Stuttgart 21 DBProjekt Stuttgart 21
Deutsche Bahn **DB**

Umgestaltung des Bahnknotens Stuttgart
Ausbau- und Neubaustrecke Stuttgart – Augsburg
Bereich Stuttgart – Wendlingen mit Flughafenanbindung **Nur zur Information**

Übersichtslageplan			Datum	Name
Gleisplanung, km 0,432 ... 2,191			11/01	LH
Maßstab 1:5000			Freigabe DB Projekt Stuttgart-Ulm GmbH	
"Urheberschutz" – Alle Rechte bei der DB Projekt Stuttgart-Ulm GmbH			Ersatz für Plan-Nr. []	
Änderungsvermerke			Ersetzt durch []	
Genehmigungsvermerk – Eisenbahn-Bundesamt			Anlage Planfeststellungsunterlagen	
Datum	Genehmigungsvermerk	Name	Unterschrift	
			Anlage 2.5	
			Blatt 10 E von 4

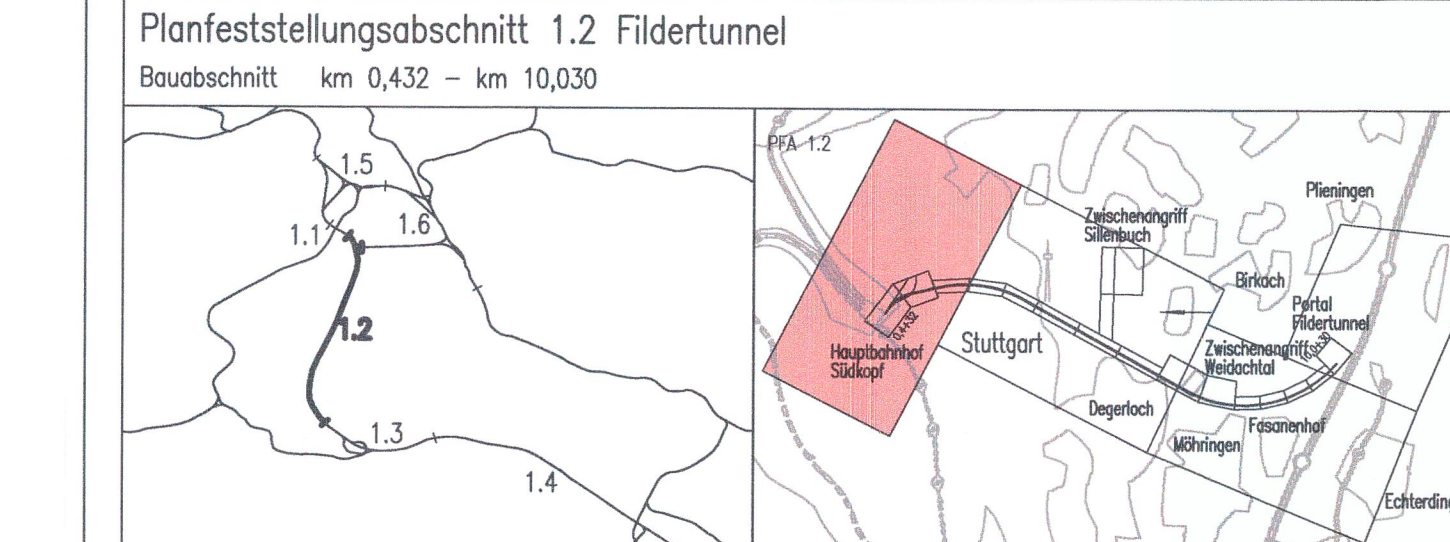
Planänderung
GEÄNDERTE LAGE VBW 1

Index	Änderungen bzw. Ergänzungen	Name:	Datum:
E	Geänderte Lage Verbindungsbauwerk 1	gez. Drost	17.11.2017
D	Vergrößerung Technikräume Verbindungsbauwerk 2	gez. Hewer	20.06.2015
C	Anpassung Verzweigungsbauwerk und Rettungszufahrt für 12 m Busse	KHe/WW/Wi	14.02.2014
B	Verbindungsbauelemente		
E	Dämmringe	gez. Hewer	19.07.2010
B	Verbindungsbauelemente 1a und 2a ergänzt, Dämmringe, Umtrassierung	gez. Drost/GG	
		rifitz/Skrzypczyk	16.06.2010
